## 改善箇所説明図 ①

## 改善箇所説明図 ②

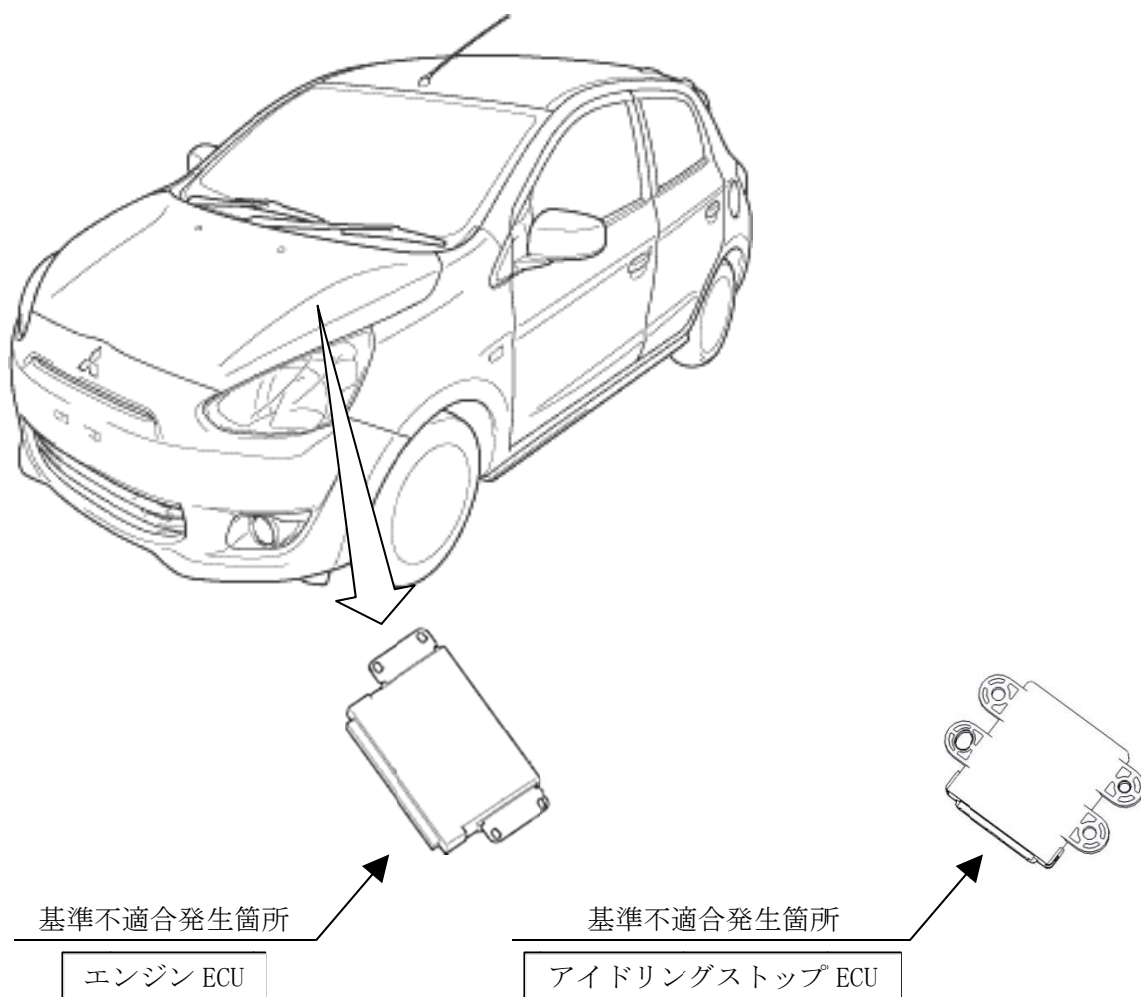
アイドリングストップ機能付き車において、アイドリングストップ制御プログラムが不適切なため、バッテリーが劣化している状態でもアイドリングストップが作動することがある。そのため、信号などの停車時にアイドリングストップが作動した後に、エンジンが再始動しないおそれがある。

全車両、アイドリングストップ ECU またはエンジン ECU のアイドリングストップの制御プログラムを対策仕様書き替える。

識別：助手席ドアアッパーヒンジのドア側取付けボルト(下側)頭部に、白色または黄色ペイントを塗布する。

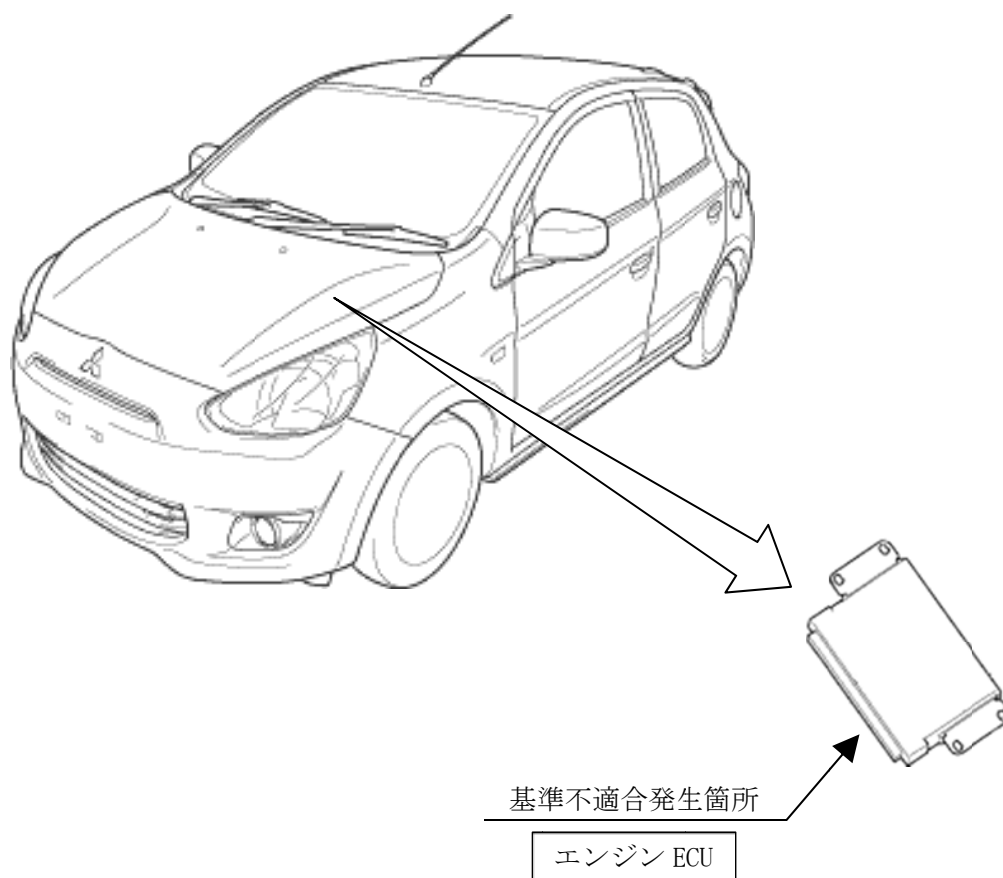
アイドリングストップ機能付き車のエンジンECUにおいて、制御プログラムが不適切なため、触媒劣化診断が適正に実施されないことがある。そのため、触媒が劣化しても警告灯が点灯しないおそれがある。

全車両、エンジン ECU の制御プログラムを対策仕様書き替える。

識別：助手席ドアアッパーヒンジのドア側取付けボルト(下側)頭部に、白色または黄色ペイントを塗布する。
